Änderung des Bebauungsplanes Nr. 07-85 "Auloh" durch Deckblatt Nr. 34 im beschleunigten Verfahren gem. § 13a BauGB (Bebauungsplan der Innenentwicklung);
I. Prüfung der Stellungnahmen gem. § 13a Abs. 2 Nr. 1 i.V.m. § 13 Abs. 2 Satz 1 Nr. 3 und § 4 Abs. 2 BauGB
II. Prüfung der Stellungnahmen gem. § 13a Abs. 2 Nr. 1 i.V.m. § 13 Abs. 2 Satz 1 Nr. 2 und § 3 Abs. 2 BauGB
III. Satzungsbeschluss und Beschluss zur Berichtigung des Flächennutzungsplanes

Gremium:	Bausenat	Öffentlichkeitsstatus:	öffentlich
Tagesordnungspunkt:	3	Zuständigkeit:	Amt für Stadtentwicklung und Stadtplanung
Sitzungsdatum:	08.10.2021	Stadt Landshut, den	15.09.2021
Sitzungsnummer:	23	Ersteller:	Mirlach, Karin

2.11 Amt für Umweltschutz mit E-Mail vom 23.07.2021

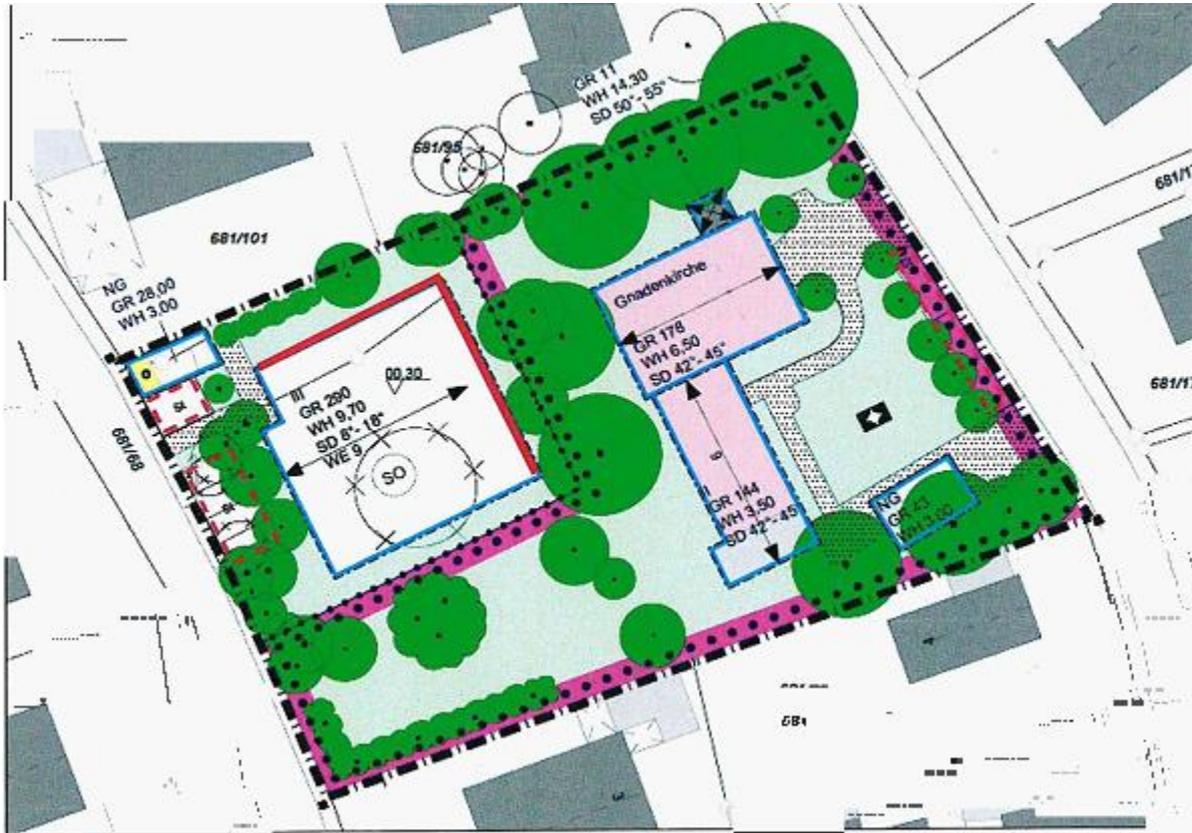
Nach unserem Kenntnisstand gehen von den Kirchenglocken der Gnadenkirche Auloh keine Emissionen vom Stundenschlag hervor (Telefonat mit Pfarramt am 21.07.2021). Es werden lediglich die Kirchenglocken vor den Gottesdiensten geläutet. Dies entspricht einem liturgischen Läuten und ist als sozialadäquat einzustufen und hinzunehmen.

Sollte jedoch entgegen unserem Kenntnisstand, doch bei der Gnadenkirche in Auloh der Stundenschlag praktiziert werden, so müssen an den rot gekennzeichneten Fassaden, folgende Schallschutzmaßnahmen getroffen werden.

An den rot gekennzeichneten Fassaden sollen keine schutzbedürftigen Aufenthaltsräume nach DIN 4109 zum liegen kommen. Alternativ müssen die Wohnungsgrundrisse so organisiert werden, dass alle dem Schlafen dienende Aufenthaltsräume zumindest über eine Außenwandöffnung (z.B. Fenster, Türen) in den nicht rot gekennzeichneten Fassaden belüftet werden können.

Von der Evangelischen Kirchengemeinde wurde versichert, dass die Kirchenglocke nicht an einer Zeitschaltuhr angebunden ist. Die Einführung des Stundenschlags ist auch lang-

fristig nicht geplant. Aus diesem Grund kann auf die Hinweise zum Immissionsschutz bezüglich der Kirchenglocken verzichtet werden.
